An Theda Mertin
12.06.2026, 16:25 Uhr
AS-26-03 / Versandjournal Entwurfsunterlagen

Ärztehaus Am Mühlenanger

Protokoll der Entwurfskoordination vom 9 Juni

Tragwerksnotiz T 02 zum Schachtbereich

03_2026-06-01_Entwurf_EG.pdf

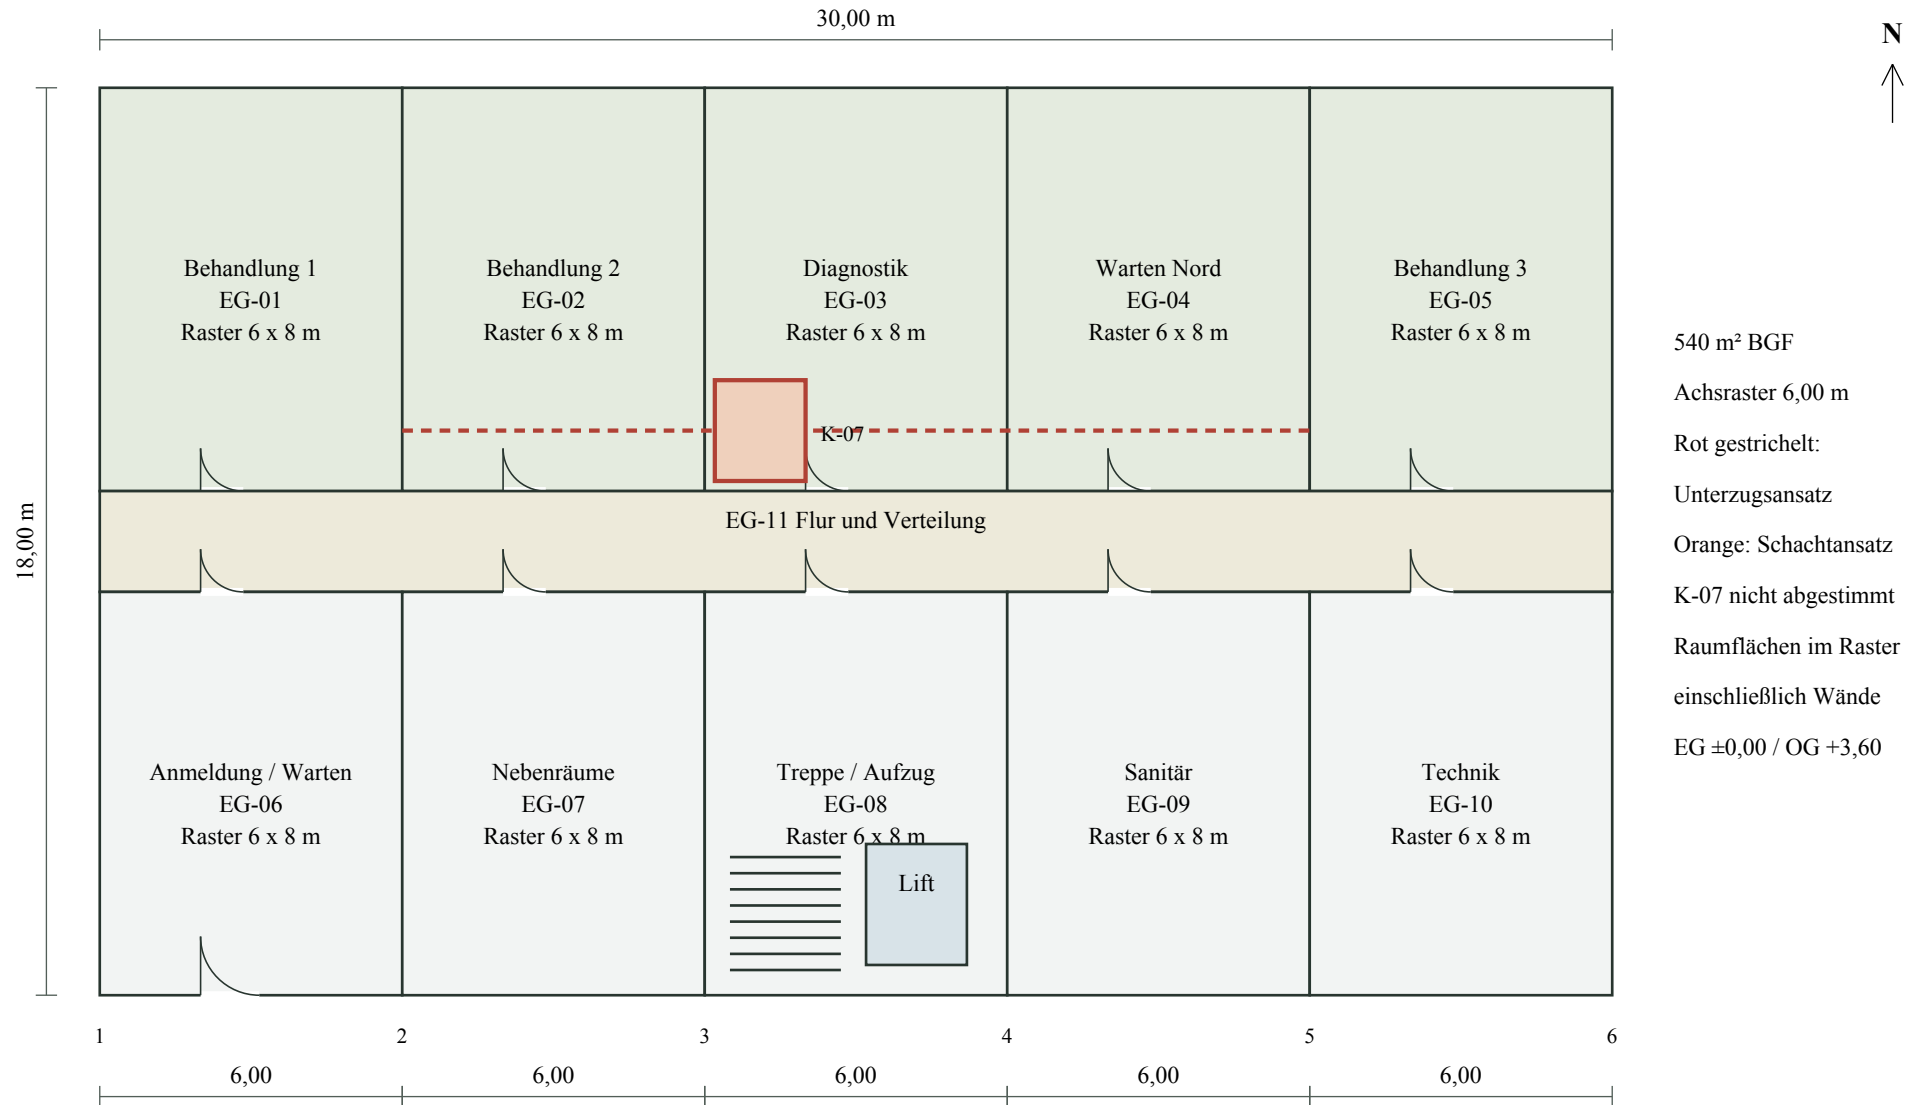
Im Konzept T-02 verläuft diese tragende Linie von $x = 6,00$ bis $x = 24,00$ m. Die Schachtöffnung aus L-04 liegt von $x = 12,20$ bis $14,00$ m und von $y = 10,20$ bis $12,20$ m. Eine Öffnung in dieser Größe ist in unserer bisherigen Vorbemessung nicht berücksichtigt. Die Darstellung im Objektgrundriss E-03 ist deshalb nicht als von uns bestätigte Durchdringung zu verwenden.

Die Entwurfsgrundlage enthielt zuvor nur einen schematischen Technikbereich. Ob der Schacht verschoben, aufgeteilt oder das Tragwerk geändert werden kann, erfordert eine gemeinsame Abstimmung. Eine Verlegung nach Süden kann den Flur oder den gemeinsamen Kern berühren; eine Änderung des Unterzugs hat andere Folgen. Wir geben mit diesem Schreiben keine dieser Lösungen frei.

Für die weitere Bearbeitung benötigen wir den verbindlichen lichten Schachtquerschnitt, erforderliche Abstände und die zulässigen Leitungsumlenkungen aus der Technikplanung. Die Objektplanung soll die betroffenen Raum- und Verkehrsflächen kennzeichnen. Anschließend können wir die statisch zu untersuchende Geometrie festlegen.
